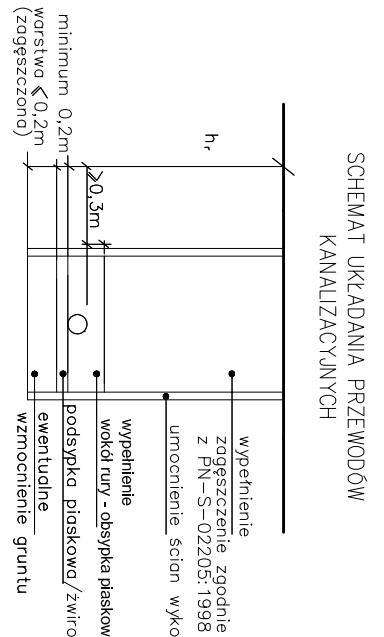
- po odkopaniu istniejącego uzbrojenia w ramach projektu
- potrzebą skorygować profil kamizdzoj i dostosować projektowane rzędne do rzeczywistych
- rozpoznać razem z planem sytuacyjnym – na profilach przyjęło normatywne zgęszczenia $w = 1,7m, g = 1,0m, e = 0,6m, t = 1,0m$
